Agence Parcs Canada
Réhabilitation des murs du Canal-De-Lachine
Réparation et remplacement de murs de couronnement
(Secteurs 5.2, 6 et E – Bassin No3)
Projet N° CLAC-1455-06
Addenda n° 01

PRÉCISIONS ET MODIFICATIONS AUX PLANS ET DEVIS

- 3.1 **Modifications apportées au cahier de plan, la page 01 est supprimée et remplacée par la page 01 révision 01 :**

Dessin **ANNEXE ANNEX**
NIVEAUX D'EAU ET TIRANTS D'AIR
WATER LEVEL AND VERTICAL CLEARANCES

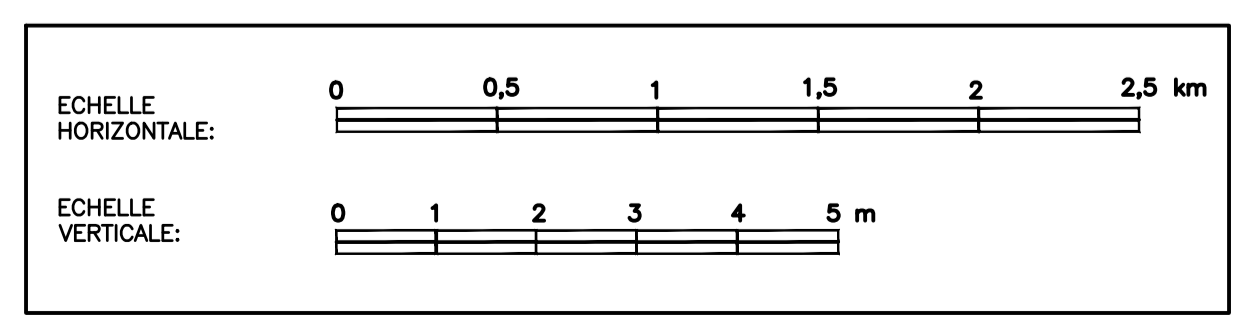
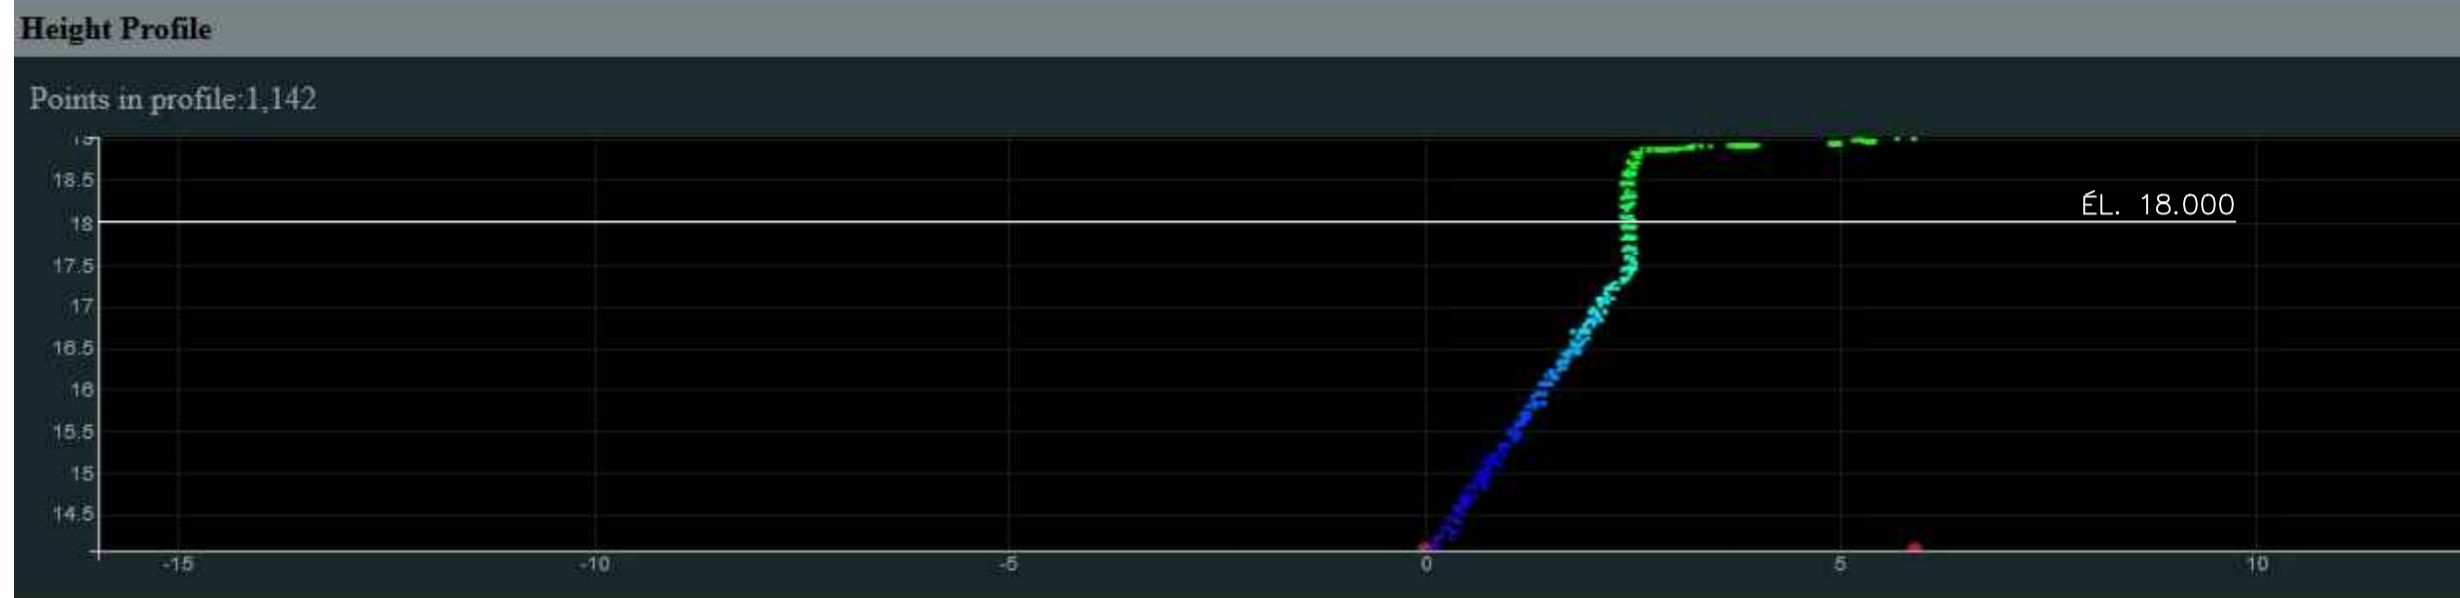
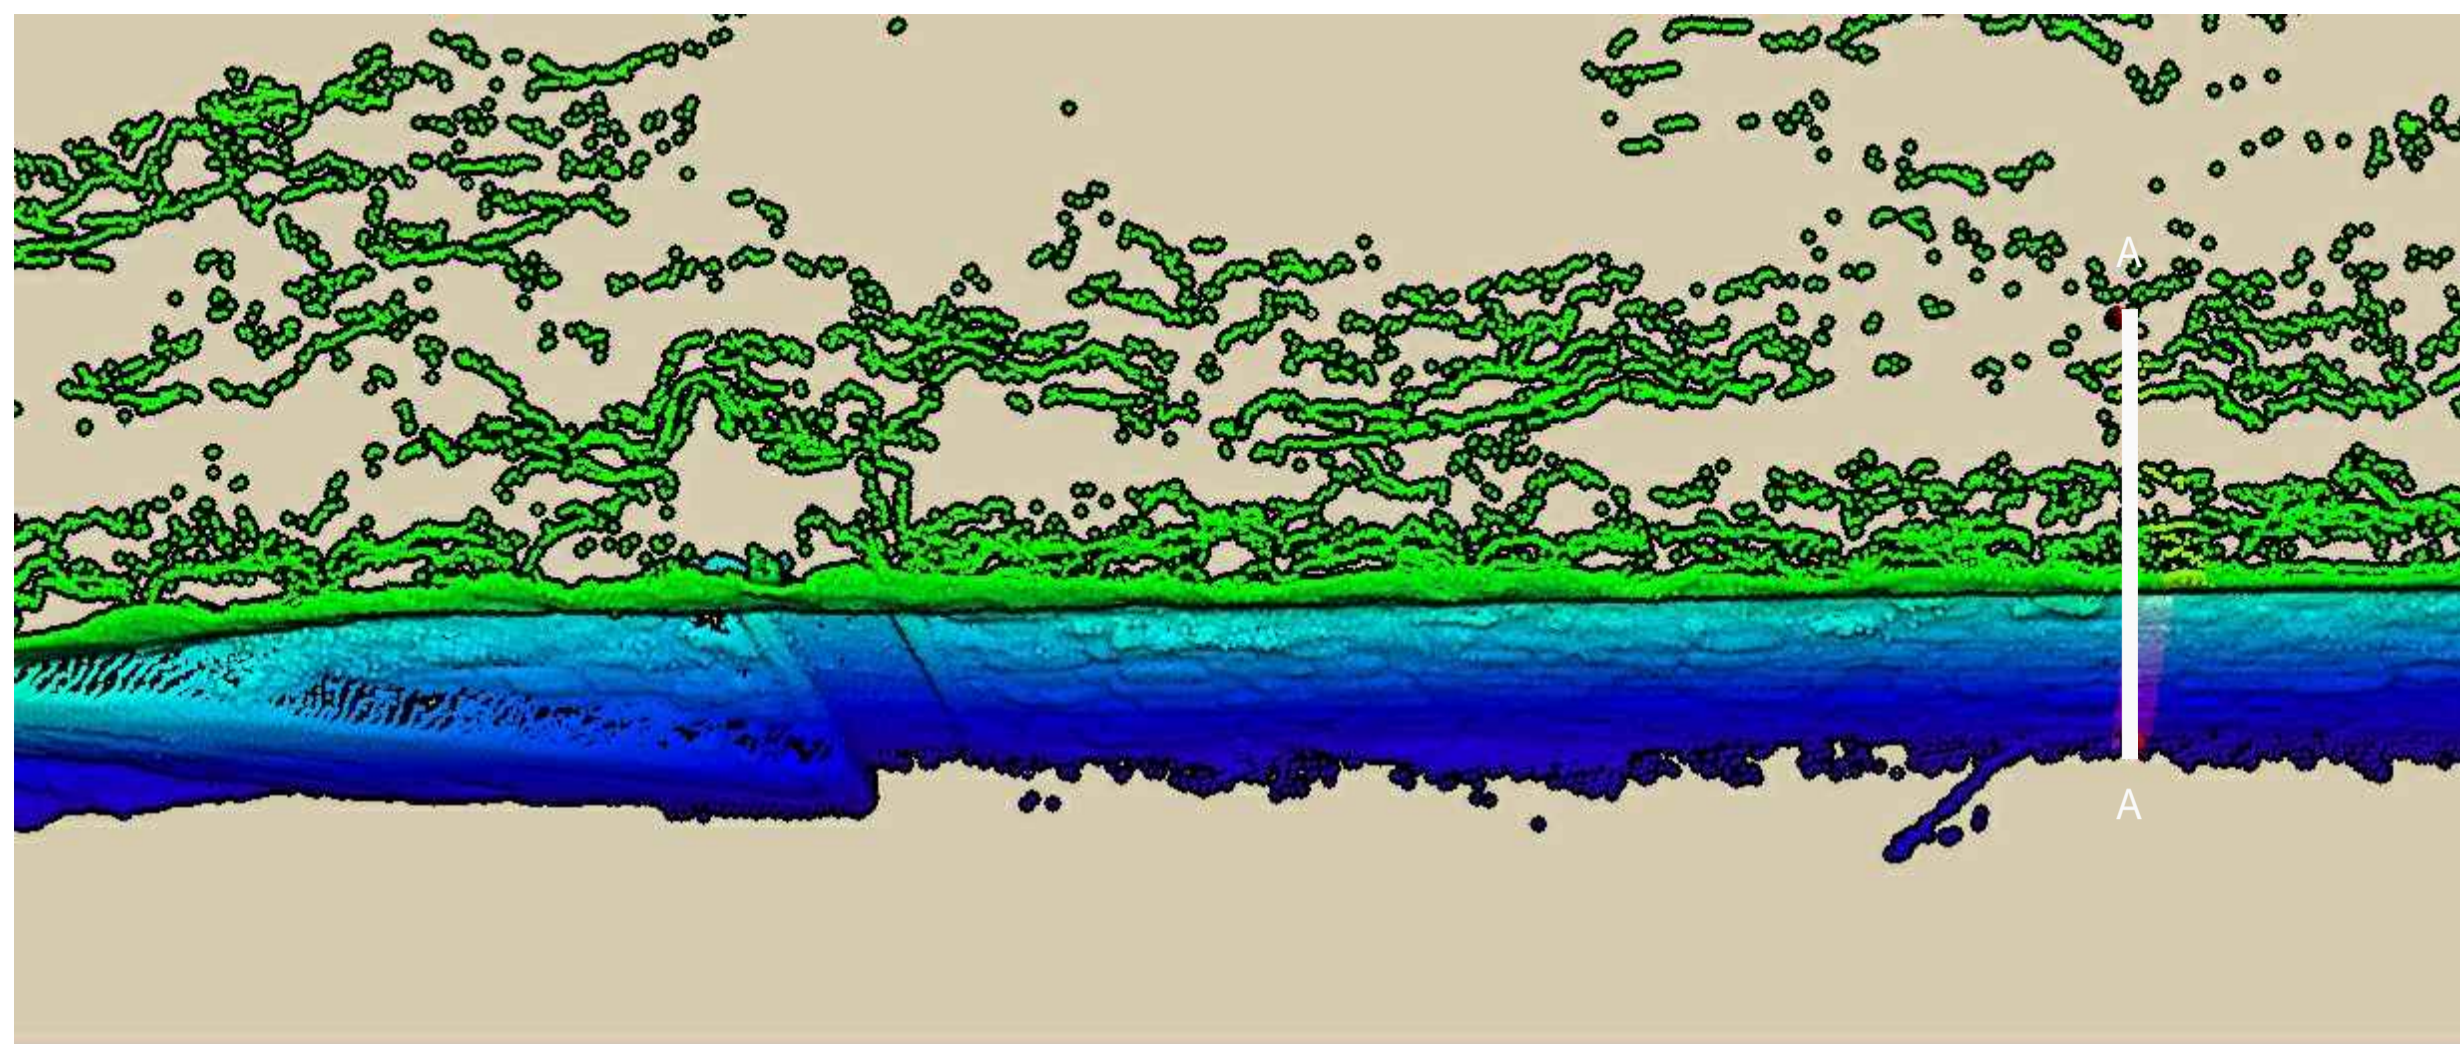
- Page 25 : Ajout de renseignements supplémentaires afin d'illustrer les niveaux d'eau et les tirants d'air.
- Pages 26 à 28 : Ajout d'un relevé 3D (Coupes de divers secteurs). Voir plans ajoutés en annexe du présent addenda.
